PAINEL QGBT

Estamos enviando em anexo para análise e aprovação o escopo das especificações referente a montagem do Painel QGBT.

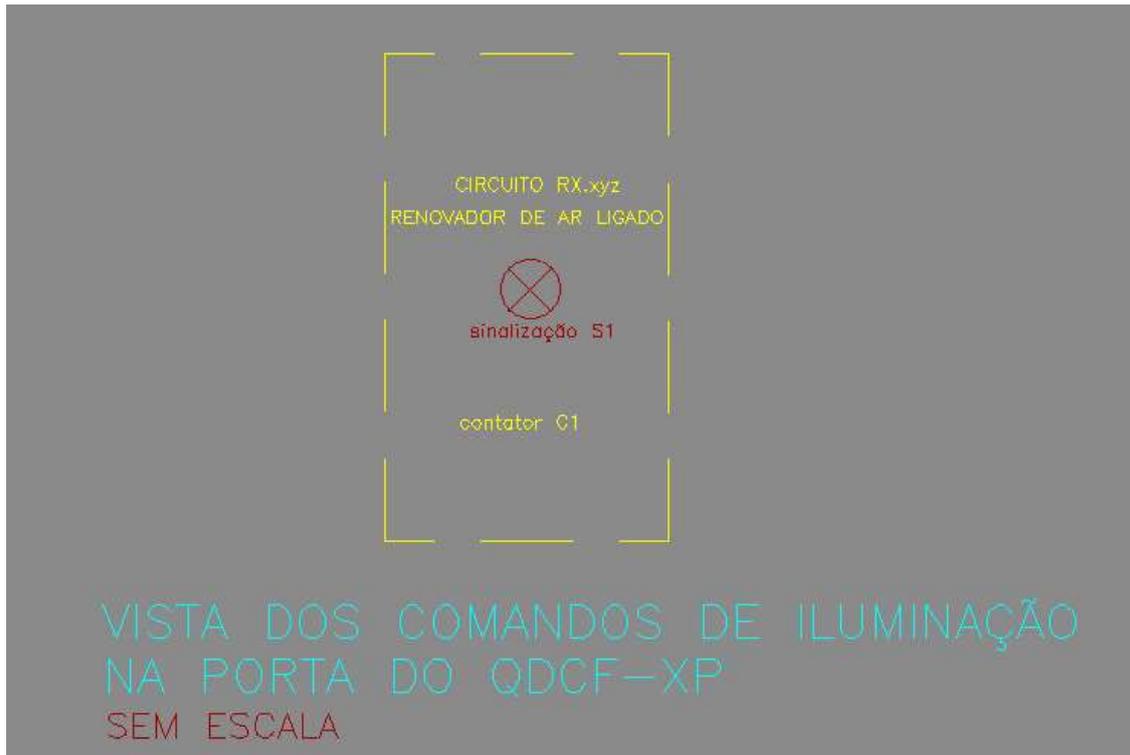
Em relação ao QGBT que conferimos preliminarmente na obra hoje à tarde, fiquei de conferir algumas informações e validar com o projeto aprovado no e-mail acima. Eu ainda quero medir algumas coisas no quadro para certificar, como o tamanho do barramento de cobre e pretendo fazer isso amanhã, entretanto olhando os comentários que realizei anteriormente, o "escopo de fornecimento" do projeto aprovado e projeto propriamente dito, há algumas inconsistências. Algumas delas são:

- Capacidade de interrupção dos disjuntores estão divergentes do projeto e escopo. Alguns estão como 3kA e 6kA e no projeto foi previsto 5kA e 10kA. No escopo de fornecimento foi aprovado com 5kA e 10kA;

- Não conferi as especificações do multimedidor para verificar a proteção que é exigida dele, mas veio divergente em relação ao documento da empresa. O fusível indicado era de 6A e foi instalado de 8A. Geralmente as entradas de leitura dos multimedidores e demais equipamentos eletrônicos são de 0 a 5A, por isso foi previsto em projeto fusível de proteção de 4A para proteção;

- O quadro foi previsto com barramento "espinha de peixe", mas não foi executado dessa forma. Nos itens 1.24 a 1.28 do "escopo de fornecimento" foram previstos barramentos para fazer a alimentação principal e secundária dos circuitos, de acordo com a corrente nominal de cada derivação. Creio que a empresa alterou o que foi acordado com vocês sem aprovação prévia.

Os demais itens eu preciso conferir para dar um feedback melhor, mas a princípio, o QGBT não está aprovado.

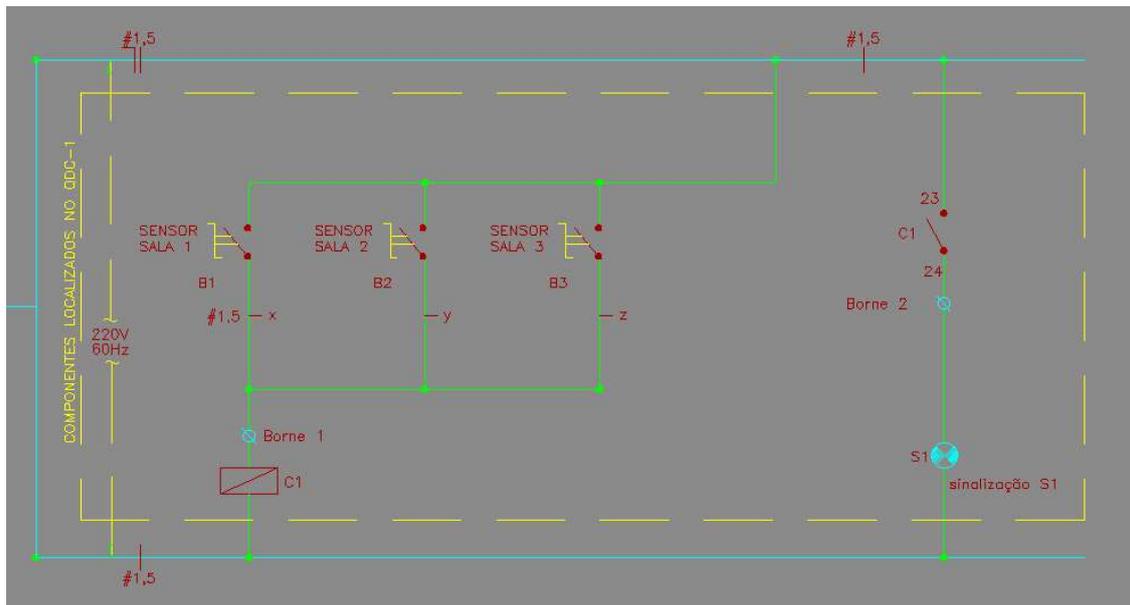
Em relação aos quadros para ligação e alimentação do circuito de renovação de ar eu verifiquei rapidamente, mas não havia identificado a sinalização visual indicando se está ligado ou não o circuito. Minha intenção é conferir com calma amanhã também.

A sinalização é acionada por um contato normalmente aberto do contator que aciona a caixa de ventilação.
